Ville ONEX

Élaboration d'un plan guide -

Renouvellement urbain - zone villas

Atelier de concertation Phase 2 – synthèse des remarques

MODÈLE D'AMÉNAGEMENT: A. GRANDES AVENUES

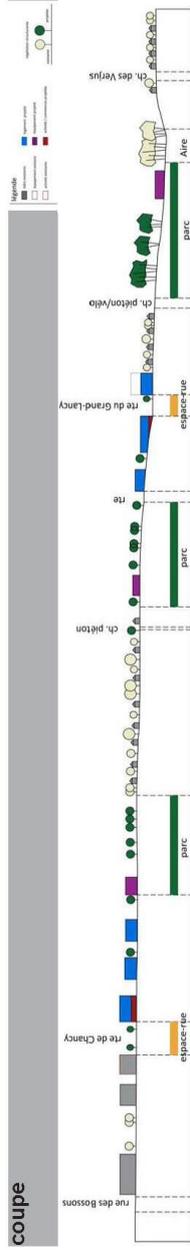
- *"Ce concept ne se réalise pas avec une commune comme Onex. Je le vois plutôt pour une grande ville."*
- *"Modèle en contradiction avec tout le travail préparatoire."*

- *"Ce modèle est une horreur de développement."*
- *"Modèle à oublier!"*
- *"Ce modèle ne me plaît pas!"*
- *"Pourquoi nous proposer ce projet d'extension d'Onex-cité?"*

- *"Vision scandaleuse et "old style" de l'urbanisation d'Onex."*
- *"Le mieux est de laisser l'aménagement comme il est: "allez chez le voisin, pas chez moi!"*

- *"Ce modèle semble le plus adapté."*
- *"Ce projet crée une "cité nouvelle 2" autour du vieux village et profite au mieux des grands axes de Chancy et du Grand-Lancy, malgré les nuisances, qui seront concentrées en bordure de ces axes. Il a pour principal intérêt de préserver les parcs existants et les zones de verdure à l'intérieur de ces nouveaux périmètres hautement densifiés (en étouffant presque les zones encerclées)."*

- *En ce qui concerne la qualité de vie pour les secteurs de villas maintenus, l'étude doit prendre en compte de ne pas perturber la faune et la flore.*
- *Je suis contre la densification. Attention au respect de la nature!*
- *Il est indispensable de veiller à la protection de la faune. Pour cela, il faut arrêter de densifier comme indiqué sur le plan (trop près de la forêt des Evaux).*
- *Les espaces de "nature" sont isolés, séparés les uns des autres par des axes continus de densification; il manque les corridors biologiques pour la faune! Il conviendrait plutôt de créer/favoriser la liaison pour la faune entre le Rhône et l'Aire, merci!*
- *Il n'y a plus de couloir Nord-Sud pour les animaux comme dans le modèle "paysage"!*

- *Morcellement très important des espaces naturels.*
- *Merci de respecter les arbres et les jolis jardins anciens, comme autour de la ferme Gaye, et les petits chemins pour les vélos aussi, vers le Parc des Evaux.*

- *Gros doutes sur l'aménagement de commerces le long des axes principaux. Si Onex reste une ville de logements avec peu d'entreprises, je ne pense pas que les commerces susciteront de l'intérêt!*
- *Il manque des espaces publics de référence; vous détruisez Onex village!*
- *Concernant le modèle d'aménagement qui propose la restructuration de la route de Chancy et la densification de cet axe important dans sa continuité fonctionnelle et structurelle de la Ville à Chancy, le problème de la fabrication d'un boulevard urbain de qualité, espace public linéaire structurant et attractif reste complètement à inventer et à créer. Ce n'est pas seulement en densifiant les abords de cette route qu'un espace urbain fonctionnel et de belle qualité existera. Cet axe est un enjeu urbanistique cantonal de première importance.*

- *Dans ce modèle, l'orientation des constructions fait office de mur anti-bruit pour les villas au coeur des îlots. Les nouveaux bâtiments en bordure bénéficieront des évolutions techniques et architecturales concernant le bruit. De ce point de vue, ce modèle paraît le mieux... C'est le seul avantage de ce modèle !?*

- *Ça prend trop de terrain et détruit presque totalement la zone villas. Il faut commencer par établir le nombre d'habitants supplémentaire souhaité, puis calculer le terrain pour les héberger, puis décider où mettre les bâtiments nouveaux, dont on a besoin!*

- *Ce modèle prend trop de terrain, il vaut mieux concentrer la densification au lieu de répartir des immeubles partout.*
- *Ce modèle entraîne plus de réduction de zone villas et de la densification avec des nuisances sonores et de la pollution.*

- *Trop d'immeubles, la zone villas est prisonnière au centre des immeubles.*
- *Milieu urbain bruyant et trafic dense.*
- *Onex cité Bis et Ter!*
- *Forte densification de type "ville" le long des routes de Chancy et du Grand-Lancy. La ville à Onex, la vraie!*

- *Programme cohérent par rapport aux développements existants, mais réseau de transports à repenser.*
- *L'engorgement des axes routiers (Grand-Lancy, Borgeaud) est déjà important AVANT la densification. Quid après? Un développement d'Onex Nord utiliserait les infrastructures DEJA existantes (tramway, écoles à moitié vide, commerces déjà en place, etc.), sans coût important, de manière plus rationnelle... et sans bouleverser l'équilibre de la ville et ce qui fait son charme.*

- *Autre point, dans ce modèle, le chemin Charles Borgeaud est traité comme une grande avenue... Or, c'est un CHEMIN, étroit, qui est déjà très passant et où personne (déjà!) ne respecte les limitations de vitesse... Ce chemin ne devrait pas être considéré comme, potentiellement, une "grande avenue"...*

- *Tant que la mobilité sur les routes de Chancy et du Grand-Lancy n'est pas résolue, pas d'augmentation globale de la population possible.*
- *L'aménagement de la route de Chancy aurait dû désengorger la route du Grand-Lancy. L'aménagement prévu pour celle-ci ne fera que la saturer d'avantage. Il y a déjà des gros bouchons aux deux extrémités. Comment l'élargir sans abattre les nombreux arbres qui la bordent?*

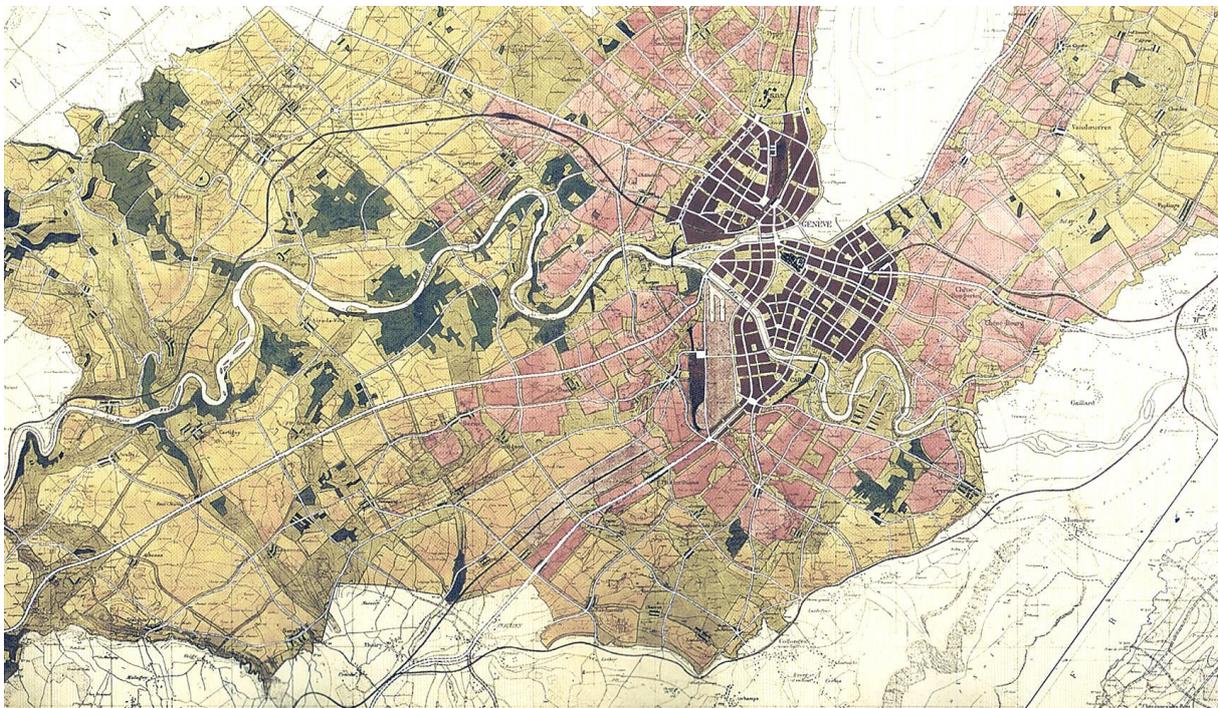
- *"Le plus joli, c'est le paysage! Mais, ce qui me gêne, c'est la densité plus grande des constructions des immeubles! Il faut construire sur la route de Chancy. La densification est concentrée du même côté, prenez un peu le long de la route de Chancy!"*

- *"Très bien: maisons moins hautes, beaucoup de vert, spécialement les axes verts. Crainte: énormément de changements sur tout le territoire."*
- *"Bon: les axes (paysagers) de biodiversité Nord/Sud, mais, c'est aussi possible dans les autres modèles; ce système étale le béton sur toute la commune."*

- *"Légèrement mieux que le concept "grandes avenues", mais clairement en défaveur de la commune d'Onex, avec une densification beaucoup trop importante, qui revient à créer une deuxième "cité nouvelle" dans le bas d'Onex."*

- *"Mitage total, ne tient pas compte de l'état des lieux. Extension de la cité nouvelle. Néanmoins, mieux que le modèle "grandes avenues"."*
- *"Ce modèle est le moins acceptable, car il détruit presque toute la zone villas."*

- *Point fort de ce modèle: les couloirs biologiques allant du Rhône à l'Aire: magnifique! Ainsi que le cheminement piéton le long de l'Aire (sentier naturel). Mais, il est dommage de construire sur de grandes surfaces, avec de bas gabarits. Cela utilise beaucoup de sol; mieux vaut construire de hauts immeubles.*

- *Ce plan ne tient pas compte de la préservation des zones vertes actuelles, ni des aménagements déjà présents le long de la route de Chancy. C'est un plan qui remanie presque complètement l'existant pour reconstruire une zone dite "paysagère", sans tenir compte des nuisances que cela va occasionner pour la faune et la flore. Projet type "écologique mité par des zones urbaines" construit aux dépens de la végétation existante.*

- *Plus mixé, plus attirant au premier abord, mais uniforme; beaucoup plus de bouleversements que les deux autres modèles? Il préserve moins la zone villas.*

- *J'ai l'impression que ce modèle va détruire beaucoup de zone villas existante. Peut-être qu'il faut penser à améliorer Onex-Cité. Ce modèle est vraiment pour un endroit où il n'y a pas de bâtiments existants.*

- *Avec ce modèle, il y a une négligence très importante de la zone villas. Trop d'immeubles / perte totale de cette zone exceptionnelle, unique à Genève. NON. Il vaut mieux densifier des zones déjà existantes (Onex-Cité).*

- *Vu le nombre d'habitations envisagées, la circulation des véhicules sera encore plus difficile qu'actuellement et les stationnements très compliqués.*
- *Beaucoup de difficulté à se projeter. Pas de solution pour la mobilité (déjà saturée).*
- *Prise en compte insuffisante des développements des Cherpines et de Bernex (frontaliers + pendulaires) et de la mobilité (autos). Axe nord/sud Pont-du-Centenaire toujours à risques (mobilité douce).*
- *On ne résout pas le problème du transit, comme dans les autres modèles. Une idée: un péage urbain! C'est une question centrale préliminaire à cette évolution urbanistique.*
- *N'oubliez pas la piste cyclable sur la route du Grand-Lancy! (si possible).*
- *Le vélo est aussi un mode de transport individuel, à distinguer de celui des voitures (TIM).*
- *Passage sur l'Aire, top!*

MODÈLE D'AMÉNAGEMENT: C. CENTRALITES

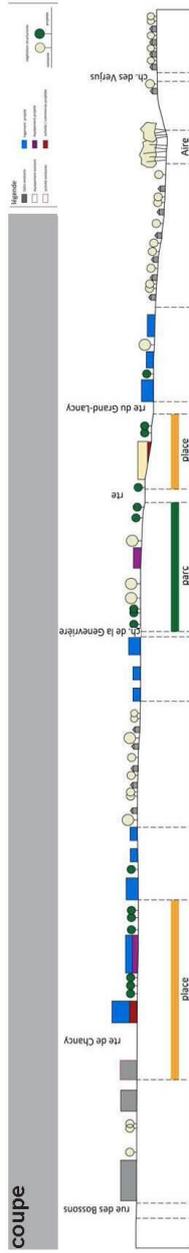
- *"Intéressant!"*
- *"Il y a certains points du modèle "centralités" qui me plaisent; il faudrait mixer avec "paysage"."*
- *"Ce modèle est moins lourd/chargé que les "grandes avenues". Pour le 3ème, je ne l'ai pas encore étudié. A voir!"*

- *"Je préfère le modèle "centralités", sans pouvoir prendre de décisions précises, puisque tout est en discussion."*
- *"Ce modèle paraît absorber un peu moins de zone villas."*

- *"C'est mon projet préféré. L'idée d'un passage, pont sur l'Aire me plaît. J'aime l'idée des arrêts de tram aménagés au centre."*
- *"Certainement le meilleur des 3 modèles proposés, gardant une certaine logique de zones densifiées et de zones plus aérées et de zones avec commerces et de zones publiques. NEANMOINS:

- le "plan idéal" aurait, selon moi, moins de bleu (quartiers d'habitation) à la place des zones de villas. La commune d'Onex est déjà hyperdense et étranglée par le trafic;

- l'élargissement de la route du Grand-Lancy est TRES problématique à mon sens."*
- *"Le modèle qui tient le plus compte des travaux préparatoires sur l'état des lieux. Toutes ces propositions ne tiennent pas compte du fait qu'Onex doit donner un trop grand pourcentage de la zone villas, ce qui n'est pas normal!"*

- *"Aucun des modèles, à l'exception dans une certaine mesure du modèle 3, ne tient compte des travaux de recensement du premier atelier."*
- *"Ce modèle en l'état actuel me semble le plus raisonnable, adapté économiquement, socialement, et n'excluant pas les zones de verdure, pour autant que le projet n'évolue pas à l'avenir vers une densification plus importante, au détriment des espaces verts préservés. Par contre, le projet des parkings construits (hors sol) pose un énorme problème, s'il vise à utiliser de la place en surface au détriment de zones arborées et d'espaces verts."*

- *"Ce modèle semble voué à se développer d'avantage = risque de densification supplémentaire inquiétant à l'avenir."*
- *"Ce modèle contribuera à moyen terme à la disparition du tissu de villas entre et autour des centres (centralités)."*

- *"Ce système amène un risque d'agrandissement / de propagation des "quartiers" dans l'avenir."*
- *"Modèle moins fermé, "moins étouffant" (?) que celui des "grandes avenues", du coup plus convivial? => qualité de vie. On peut construire (tours?) plus en hauteur, parkings en silos = bof!!"*

- *Liaisons biologiques majeures sont moins bien assurées que dans le modèle "paysage".*
- *Préserver la faune. Créer des corridors verts.*
- *C'est le modèle le moins pire et qui tient le plus compte des zones de biodiversité.*
